RESOLUCIÓN No. 000225 2017

“POR MEDIO DE LA CUAL NO SE APRUEBA EL PLAN DE CONTINGENCIA PARA EL SISTEMA DE CONTROL DE EMISIONES A LA EMPRESA RENOVADORA DE LLANTAS S.A. RENOBOY”

Que con la finalidad de evaluar la documentación presentada en cumplimiento de las obligaciones establecidas por esta Corporación, funcionarios de la Subdirección de Gestión Ambiental, practicaron visita de inspección técnica originándose el Informe Técnico N°001789 del 30 de diciembre de 2016, el cual establece:

Foto 7. Chimenea proveniente del proceso de cementado.

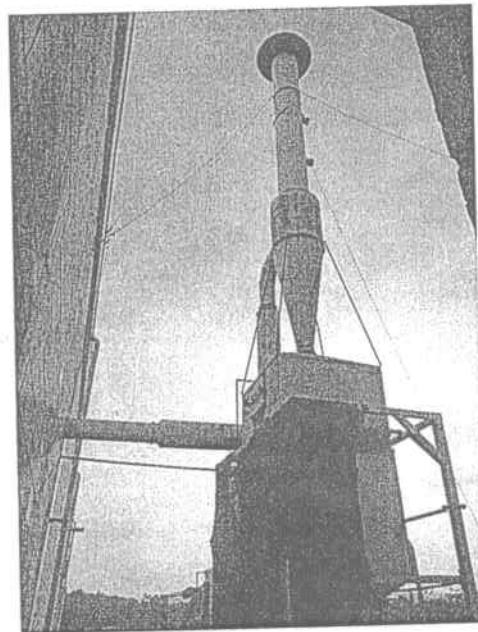
OBSERVACIONES = No se evidencia que las chimeneas de las fuentes fijas cuenten con su respectiva plataforma.

- 4- No se ha determinado la altura de descarga de la chimenea del calderin.
- 5- No se evidencia que las chimeneas de las fuentes fijas presentes en la empresa Renoboy S.A., cuenten con plataforma.

Se presentó en un plano esquemático la ubicación del extractor ciclónico y del filtro de carbón activado

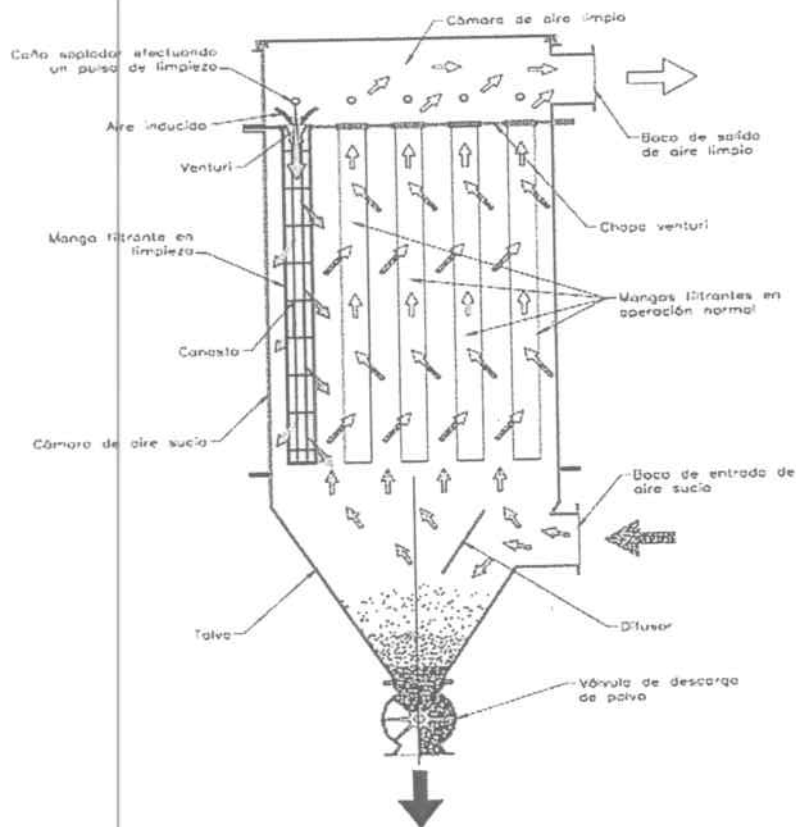
En la caracterización de los sistemas de control de emisiones atmosféricas, no se incluye la referencia, no se describe técnicamente la operación de los mismos y no se presentó la eficiencia real de remoción.

1. En la caracterización de los sistemas de control de emisiones atmosféricas, debe incluir la referencia, por cuanto no se describe técnicamente la operación de los mismos y no se presentó la eficiencia real de remoción.
2. Dentro de las respuestas a la emergencia por posibles fallos de los sistemas de control de emisiones, no se muestran las fallas que ocasionan la detención total de la operación generadora de emisiones atmosféricas.
